Изменение № 1 ГОСТ 21915—93 Асфальтоукладчики. Общие технические условия

Принято Межгосударственным Советом по стандартизации, метрологии и сертификации (протокол № 15 от 28.05.99)

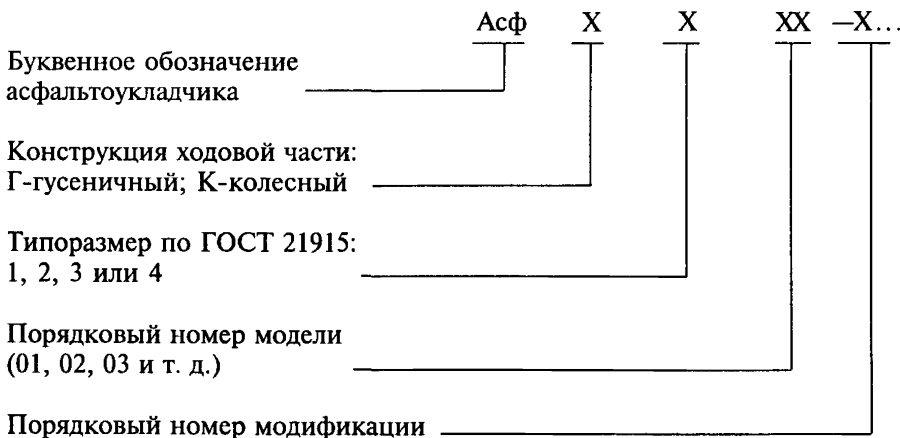
Раздел 1 дополнить пунктом — 1.5:

«1.5. Порядок индексации асфальтоукладчиков конкретных моделей (проектируемых после 01.01.98) приведен на схеме:

Пример индексации асфальтоукладчика гусеничного третьего типа-размера по ГОСТ 21915 четвертой модели второй модификации:

Асф—Г—3—04—2».
